改善箇所説明図

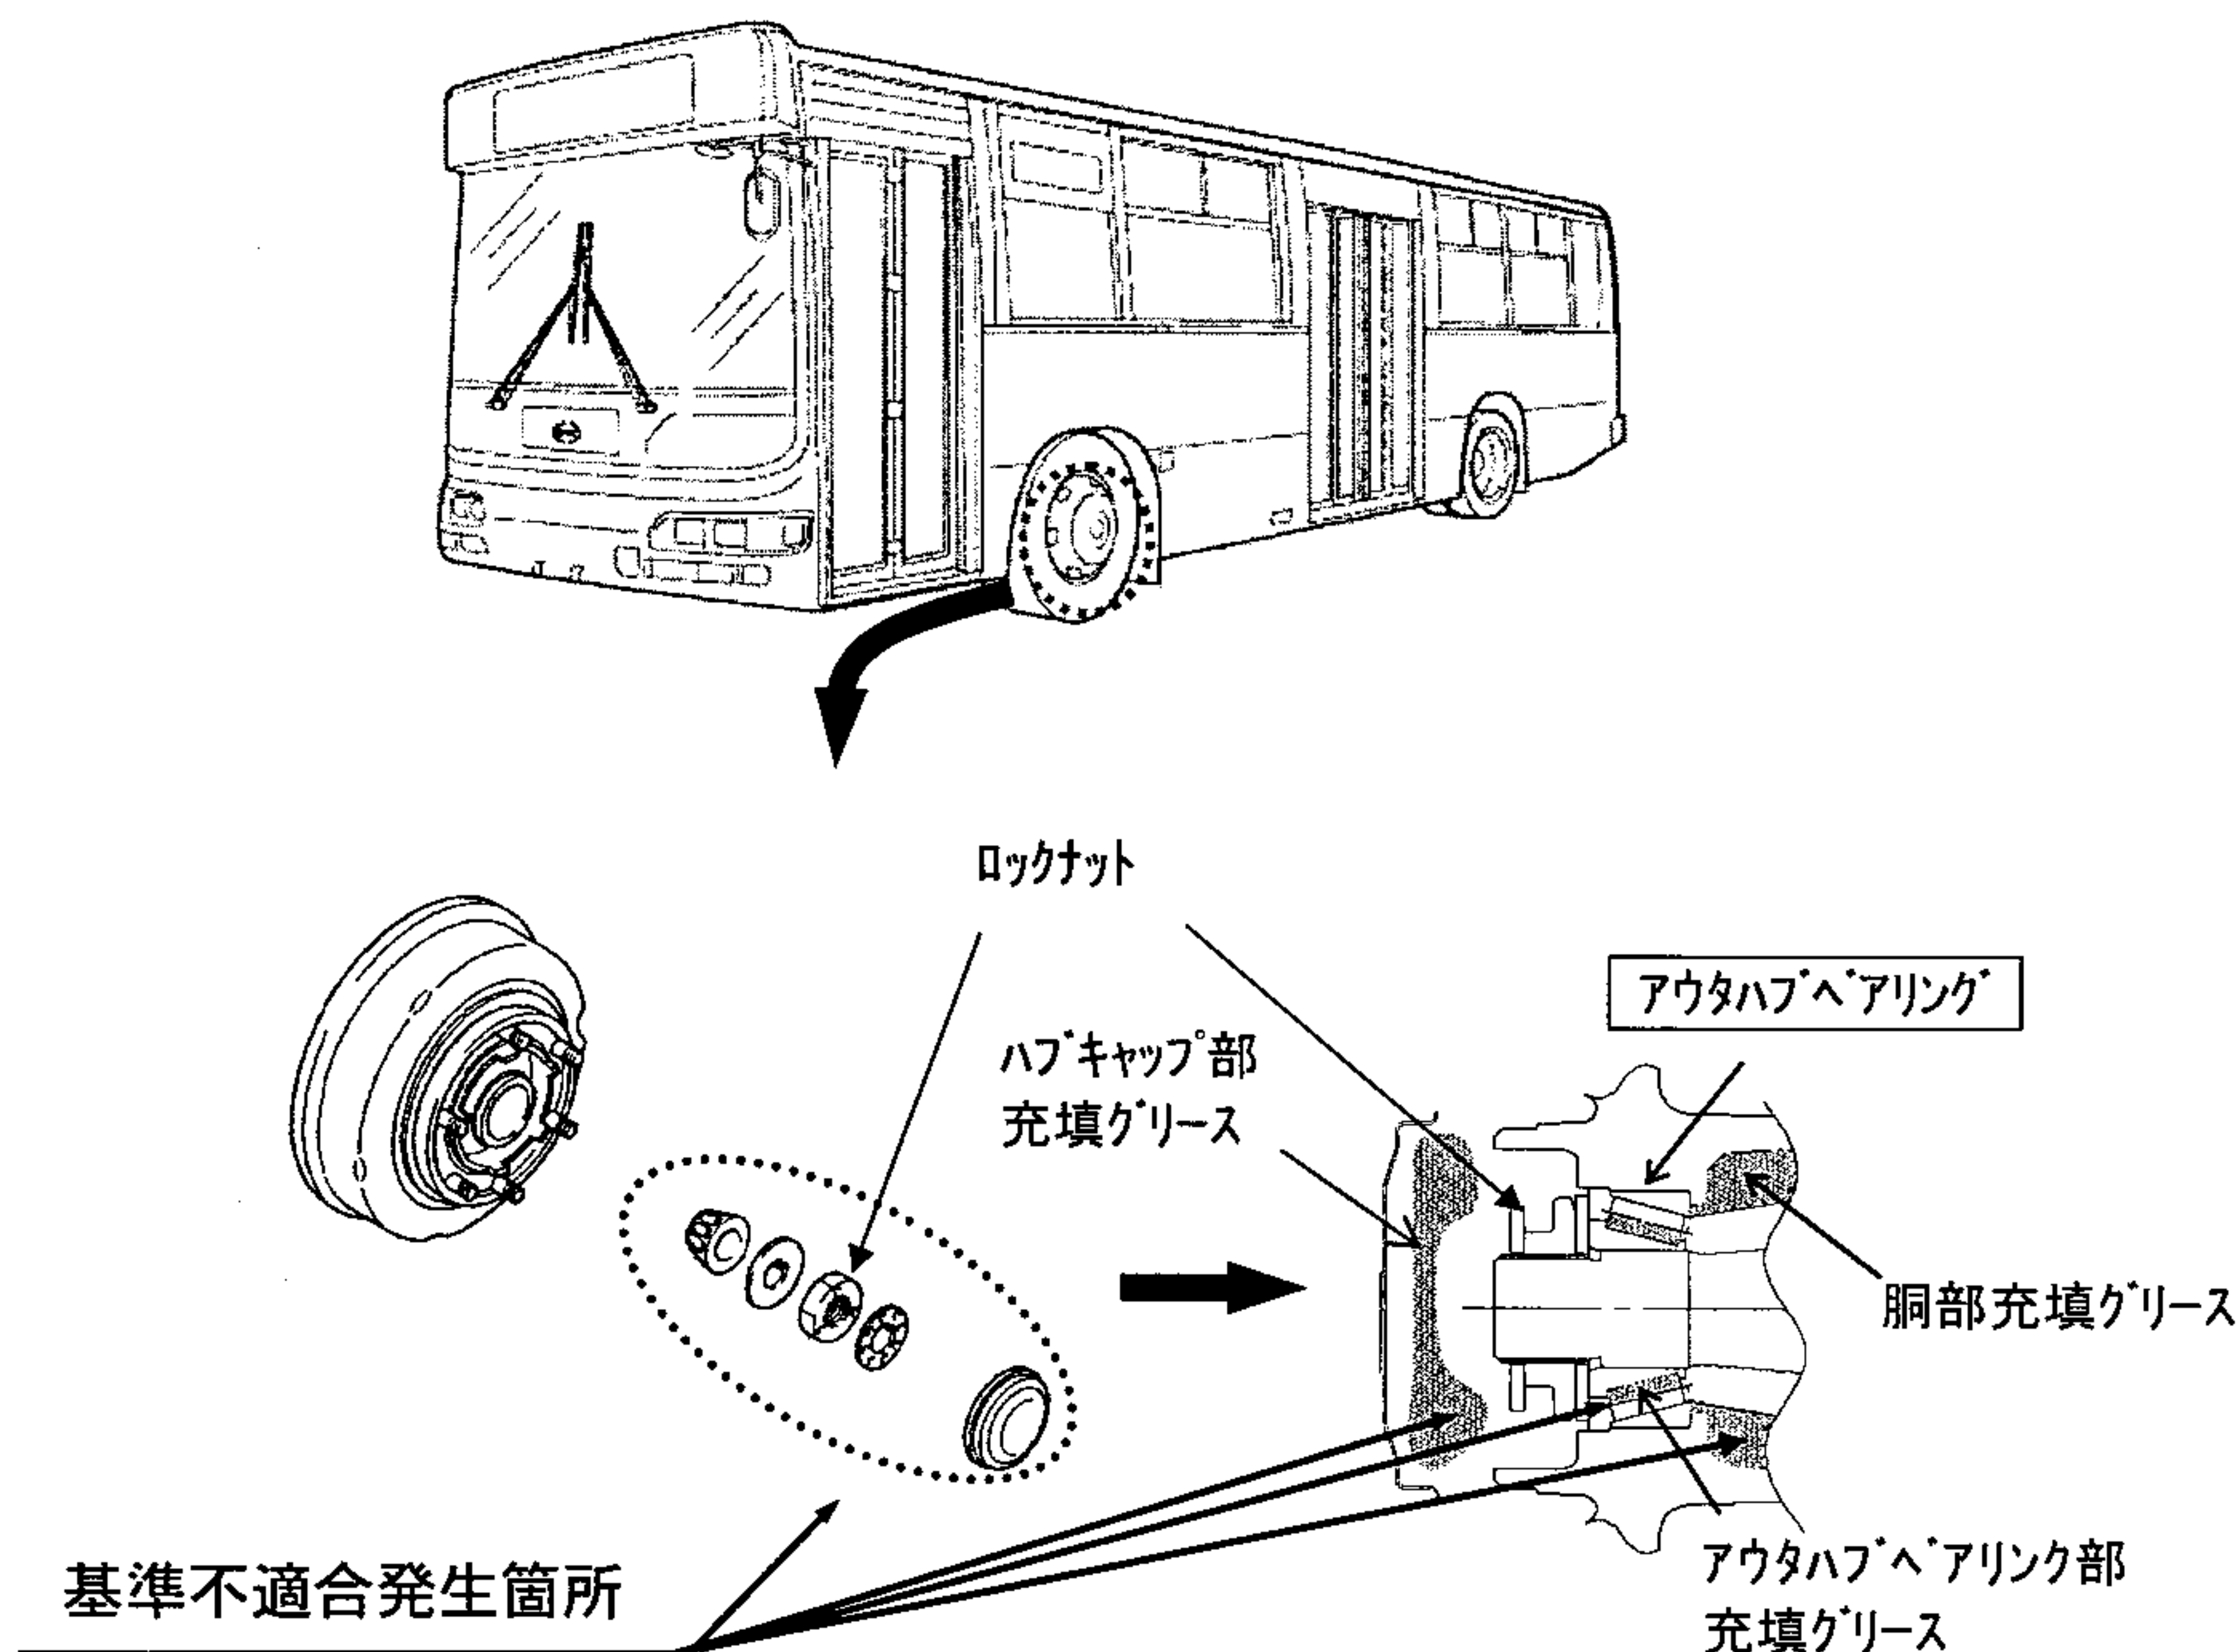
車軸組み立ての際、前輪ハブ外側軸受け部のロックナット締め付けが不適切なもの及び前輪ハブ外側軸受け部と前輪ハブ胴部のグリース充填量が不足しているものがある。
そのため、当該軸受けが締め付け不良または、潤滑不良により発熱、破損し、最悪の場合、走行不能または、火災に至るおそれがある。

全車両、当該軸受けを新品に交換し、新しく定めた規定量のグリースを再充填する。また、当該部ロックナットを整備要領に基づく正規の方法で締め付ける。

識別；改修済み車両には、車台番号打刻位置の前側に黄色ペイントを塗布する。
